Ref: CONCORRÊNCIA ELETRÔNICA Nº 90001/2024 - O objeto da presente licitação é seleção da proposta mais vantajosa para execução de obra do Centro Esportivo Municipal Rei Pelé, de acordo com as condições e demais especificações contidas no Edital e no escopo dos serviços contidos no Projeto Básico, e seus Anexos.

## **IMPUGNAÇÃO AO EDITAL DA LICITAÇÃO CONCORRÊNCIA ELETRÔNICA Nº 90001/2024**

## 2. SERVIÇOS PRELIMINARES – item 2.0

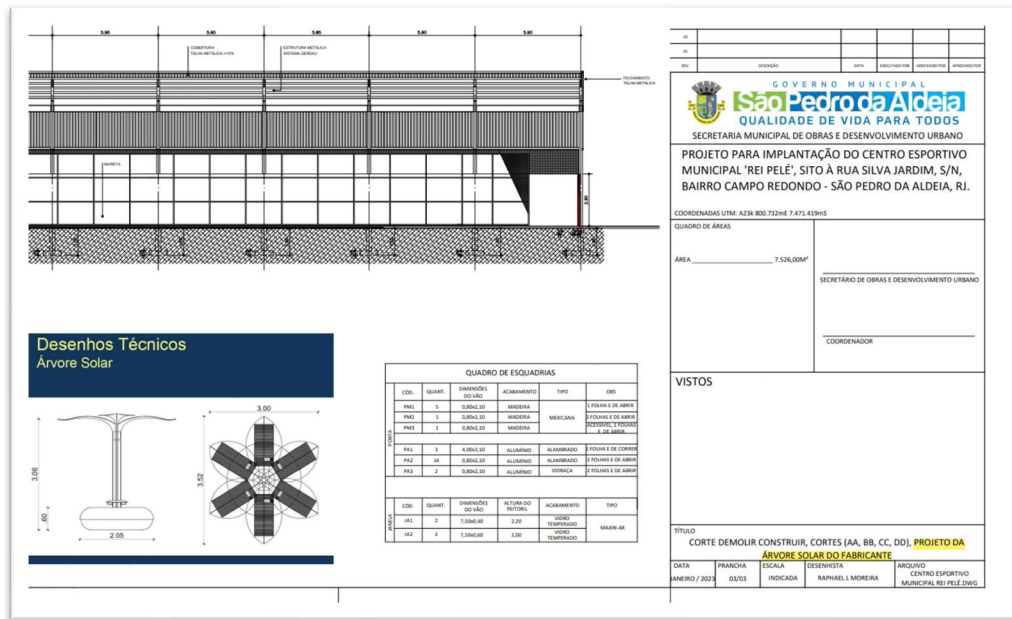
Conforme estabelecido no subitem 2.2, a área calculada para o tapume parece restringir-se apenas à parte frontal da obra. Contudo, é importante ressaltar a necessidade de cercar adequadamente toda a área da obra, não apenas a parte frontal, visando garantir a segurança do local, a integridade das pessoas e a proteção de propriedades adjacentes. Assim, sugiro que a Administração reveja e esclareça a abrangência do cálculo da área para tapume, de modo a contemplar todas as necessidades de segurança e proteção da obra.
